**AVIS RELATIF À LA PROTECTION
CONTRE LES EVENTUELS EFFETS NOCIFS ET NUISANCES
PROVOQUÉS PAR LES RAYONNEMENTS NON IONISANTS
GÉNÉRÉS PAR DES ANTENNES ÉMETTRICES STATIONNAIRES**

Commune : HAMOIR - Exploitant : ORANGE

Référence exploitant : 135L1_3 / 32135L1_1/ 42135L1_1 /52135L1_1

Rapport n° 539 / 2025

Figure 1 : Vue en plan des lieux de séjour et des points de contrôle

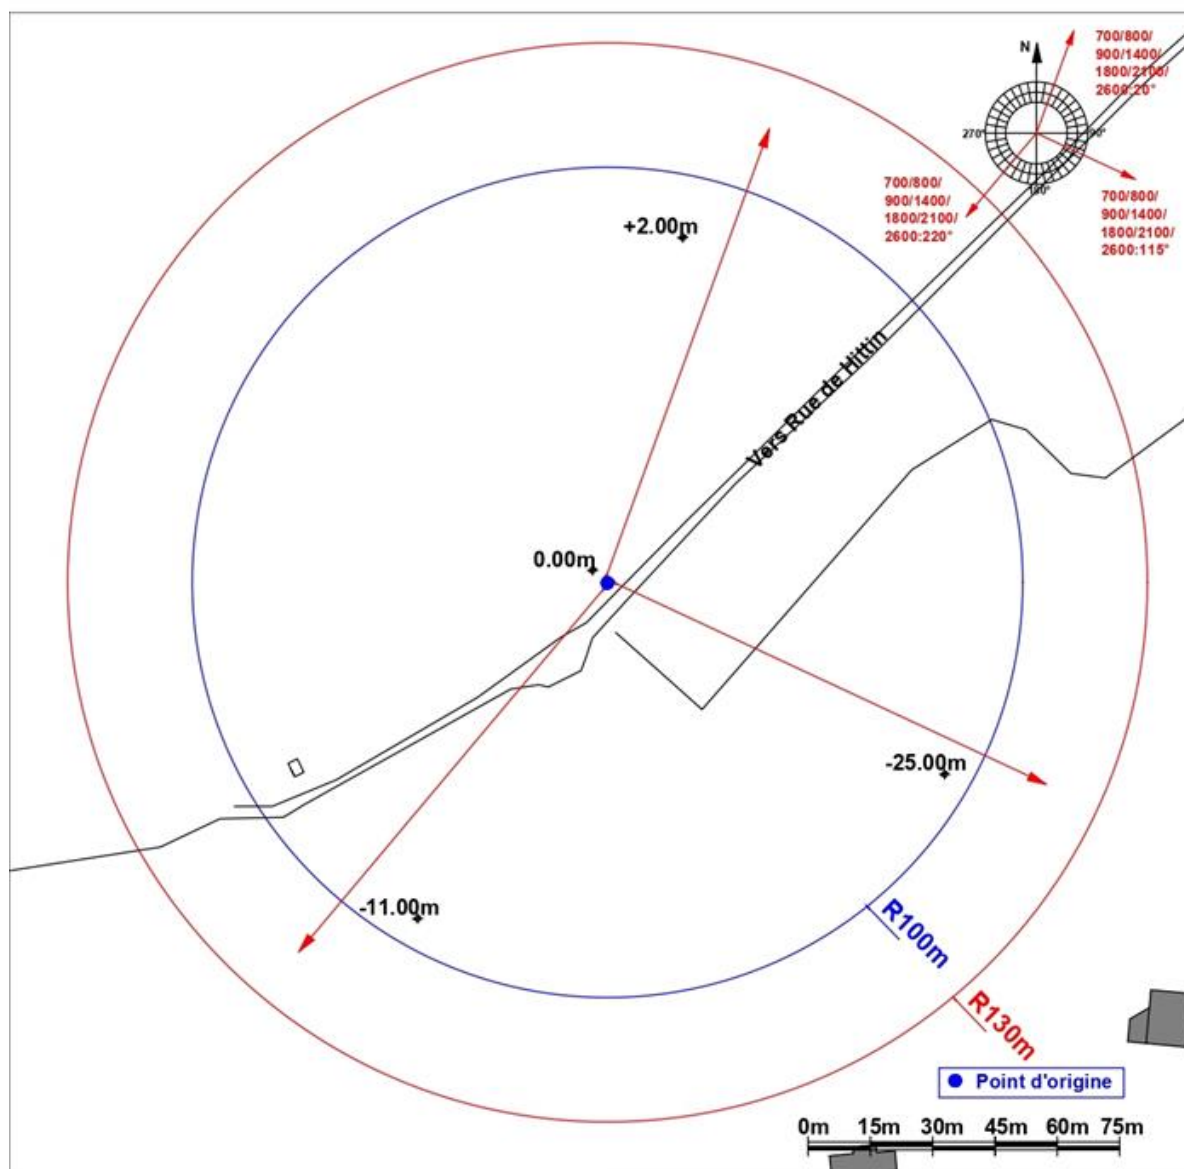
- le numéro du point de contrôle repris sur un des plans de la figure 1;
- le numéro du LS dans lequel se trouve le point de contrôle de la 1^{ère} colonne ;
- l'atténuation d'obstacle prise en compte pour le calcul de l'indice d'exposition dans le LS ;
- le résultat du calcul de l'indice d'exposition.

N° point de contrôle	LS	Atténuation (dB)	Indice d'exposition relatif à la limite par installation IE_i
Aucun lieu de séjour ne se trouve dans la zone où la limite d'immission pourrait être atteinte

En ce qui concerne les antennes de l'installation mentionnées dans le tableau 1, la distance maximale à laquelle la limite pourrait être atteinte, à l'extérieur, est égale à 89,1 m. S'il n'y a pas de LS à une distance inférieure, les antennes respectent forcément la limite d'immission.

Dans le cas des LS situés à l'intérieur des bâtiments, une atténuation d'obstacle est prise en compte et il en résulte que la distance maximale à laquelle la limite pourrait être atteinte se réduit à 63,4 m.

Figure 2 : Vue en plan des installations d’antennes dans un rayon de 300 mètres autour de l’installation faisant l’objet de la demande d’avis

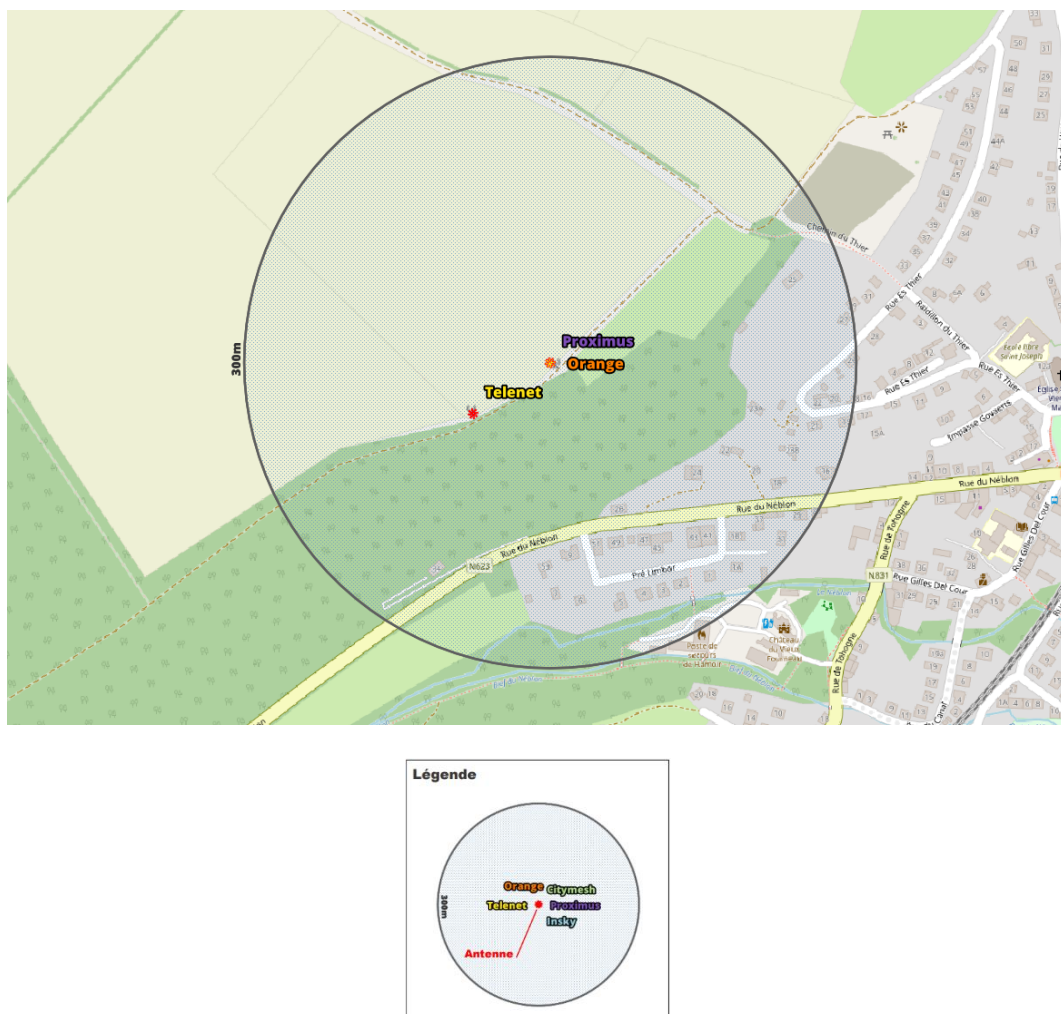
Le plan en projection verticale de la figure 2 indique la localisation des installations d'antennes émettrices stationnaires visées par le décret et situées dans un rayon de 300 mètres autour de l'installation référencée dans le paragraphe 2 et localisée au centre du cercle. Les données de localisation de ces antennes et les avis correspondant sont accessibles via le cadastre en ligne des antennes émettrices stationnaires⁸. Les installations prises en compte dans l'évaluation du respect de la limite cumulative sont les installations d'antennes émettrices déclarées en service par l'exploitant à la date du présent avis, à l'exception de l'installation référencée dans le paragraphe 2 et éventuellement d'autres installations ayant fait l'objet d'une demande d'avis à la même date et qui sont situées à l'intérieur de la zone de 300 mètres de rayon.

- il y a au plus 4 installations d’antennes émettrices stationnaires présentes dans la zone d’évaluation de 300 mètres de rayon représentée dans la figure 2, y inclus l’installation référencée dans le paragraphe 2 : la limite cumulative définie à l’article 4, §2 du décret est nécessairement respectée dans les lieux de séjour à l’intérieur de la zone d’évaluation de 300 mètres de rayon ;

- il y a exactement 5 installations d’antennes émettrices stationnaires présentes dans la zone d’évaluation de 300 mètres de rayon représentée dans la figure 2, y inclus l’installation référencée dans le paragraphe 2 et il existe, pour 3 ou 4 de ces installations, un avis attestant le respect de la limite abrogée de 3 V/m : la limite cumulative définie à l’article 4, §2 du décret est nécessairement respectée dans les lieux de séjour à l’intérieur de la zone d’évaluation de 300 mètres de rayon ;

- dans tous les autres cas, il a été vérifié que la limite cumulative définie à l’article 4, §2 du décret n’est pas dépassée dans les lieux de séjour sur base du nombre d’installations localisées dans la zone d’évaluation de 300 mètres de rayon représentée dans la figure 2, de leur localisation ainsi que des données inscrites dans la figure 1 et au paragraphe 4 du présent avis

Compte tenu des considérations ci-dessus, il apparaît que l'intensité du rayonnement électromagnétique généré, dans les lieux de séjour situés dans un rayon de 300 mètres autour de l'installation référencée dans le paragraphe 2, par l'ensemble des antennes émettrices stationnaires de l'ensemble des exploitants du même site d'antennes émettrices stationnaires respecte la limite fixée à l'article 4, § 2 du décret.
